Ayuntamiento Constituido
de Madrid

El Sr. D. S. Marques de Miraflores, soli-
citando licencia p.^a Dificiar de nueva planta
la casa calle de la Salud n.^o 9 con vuelta a la
de la Alhorda. n.^o 4 y 6 m.^a 389.

Plano de las fachadas de la casa que se ha de construir de nueva planta en la calle de la Salud con acceso a la de la Abadía, señalada por la primera con el número 3 actual y por la segunda con los números 4 y 6 perteneciente al Conde de Marquis de Montebello.

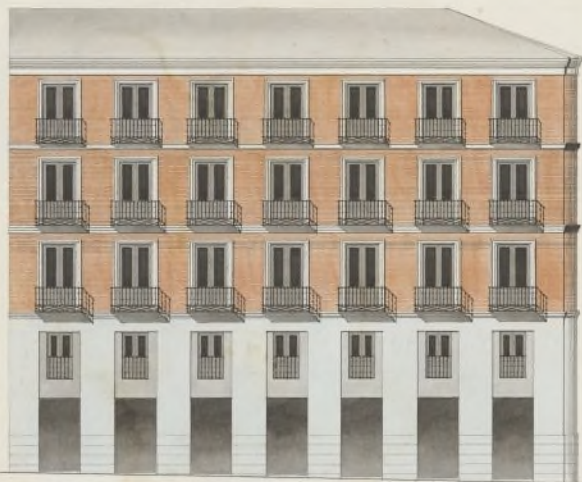
Visto por la Comision a obras los informes emi-
tidos por el Arquitecto en 16 de Nov. y unico del corr.
se acordó hallar conforme al detalle de aluacion
para las nuevas fachadas, y mediante a' que los di-

senos de estas, crecen en la altura a las señaladas,
para las calles segundas y tener orden, y que además
se figura un entresuelo prohibido en las que no ten-
gan el ancho de cuarenta pies, se haga presente al
Excmo Ayuntamiento, por la Comisión se parezca q.
la concesión de licencia se entienda en el concepto y pre-
cisa circunstancia de reducir la total altura de fa-
chada a cuarenta y ocho pies medidos por el centro
y desapareciendo el piso entresuelo.

Plano de las fachadas de la casa que se ha de construir de nueva planta en el solar de la del número 9 de la calle de la Salud que han ocupado y pertenecido a la de la Salud por la que se delimita en los números 4 y 6 anteriores perteneciente al
 Excmo Sr. Marqués de Montblanc

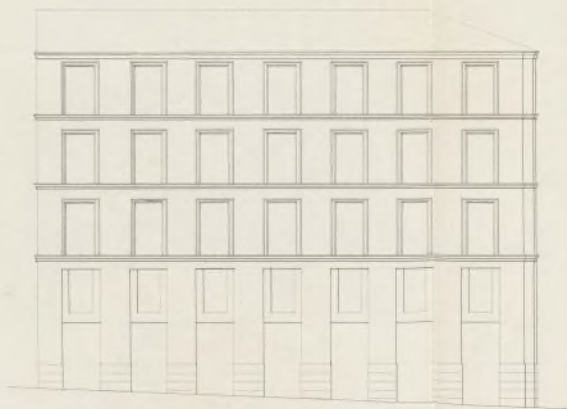
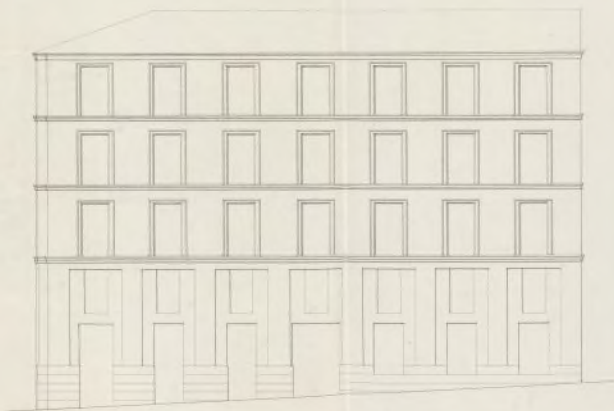
planta en la Calle de la Salud número nueve con
salida a la de la Abada números 4 y 6, mañana
259, por cuenta del Excmo. Señor Marqués de Miraflores dueño
de la mina, formados por D. Simón Abalos profesor de
Arquitectura por la Academia Nacional de S. Fernando debo
manifestar que no excediendo dichos límites de la altura de
50 pies acordados para las Casas en que se trata de edificar
considerando estas como de comercio por la proximidad
a la plaza del Comercio, y el piso enterrado como formando
un solo piso con el bajo, por su decoración particular y tam-
bién por no llevar la finca sobrecargos entiendo que hay
inconveniente en que V. H. S. se sirva conceder la licencia
que se pide a efectos de observarse en la construcción el diseño
presentado con la circunstancia de que los cimientos han de con-
sistir sobre terreno firme con piedra de pedestal y mezcla
de cal y arena, dándose cuatro pies de grueso hasta medio

pie más bajo que el cuerno del piso de la Calle, en donde re-
sultará medio pie de cada lado se sentará el zócalo de can-
tería de tres pies de alto lo menos y otros tres de grueso, re-
sultando dos hiladas descubiertas en el punto más elevado
de la Calle, continuando estas a nivel hasta el más bajo sin
que falten en ningún punto de las fachadas. Sobre el referido
zócalo y con el mismo grueso seguirá de fábrica de ladrillo
y mezcla de cal y arena el cuerpo bajo hasta la imposta
del piso principal y de la misma fábrica en todas las al-
tezas, siendo los arcos de puertas y ventanas del primer ma-
drial sin entramados ni trumbales de madera, re-
tándose por lo interior de cada piso lo necesario para que
resulte el último de 2½ pies de grueso para el cuerpo
del alero que sea de madera descubierta compuesto de so-
lón, concavos con escultura y corona moldada cubierta
de plomo o una corona de piedra o forjada que tenga

poco vuelo, formando por la parte interior una canal
general para que recogidas en ella las aguas pluviales se
introduzcan en las bajadas de plomo embebidas en los
muros de fachadas, las que desaguarán por medio de
una atorga a la alcantarilla general. Los balcones

tendrán de todo lo mas pie y medio los del piso principal
y uno los de los pisos restantes, dandoles $3\frac{1}{2}$ pies de altura
y al intervalo de los balcones seis dedos, quedando recubiertas
las patillas en el grueso de la pared un pie y mas de otro
separadas del vivo de la luz de las ventanas. En las puertas
no habra volante ni pedanao alguno, que sobresalga del filo
de las fachadas para que no impidan el transito publico,
en las aceras se construirán las de piedra berroquina de me-
dio pie de espesor y tres de salida, sustentadas con mortero
de cal bajo una ranura, sin que puedan abrirse lumbreras
orizontales a los balcones, abriendo estas colocandose entre las
moquetas de las puertas o a plomo de los huecos: y por ultimo
se rebaran las fachadas decentemente, rematando con las
finitas un buen orden de construccion, pintando al olio de
color claro las puertas de la Calle. Queda el Excmo.
Ayuntamiento encargado de la policia, buen aspecto de los

La Comision de Obras con vista del nuevo
plano presentado por el Excmo. Sr. Marques
de Miraflores p.^ata fachada de la Casa
C.^a de la Salud y de la Abadía, y de lo informa-
do en su rason por el Arquib.^{to} del departa-
mento, no hallando inconveniente q.^o oponer
respecto a no enredar las fachadas de la altu-
ra acordada, y que si bien forma el en-
tramezo un iso piso con el bajo, no lleva
estabanco, entendiéndose puede revivir V. E.
prestar su conformidad p.^a la ejecucion
de la citada obra a calidad de observar
la alineacion y demás reglas consignadas
por el referido Arquib.^{to}. Madrid 7 de
Enero de 1852.
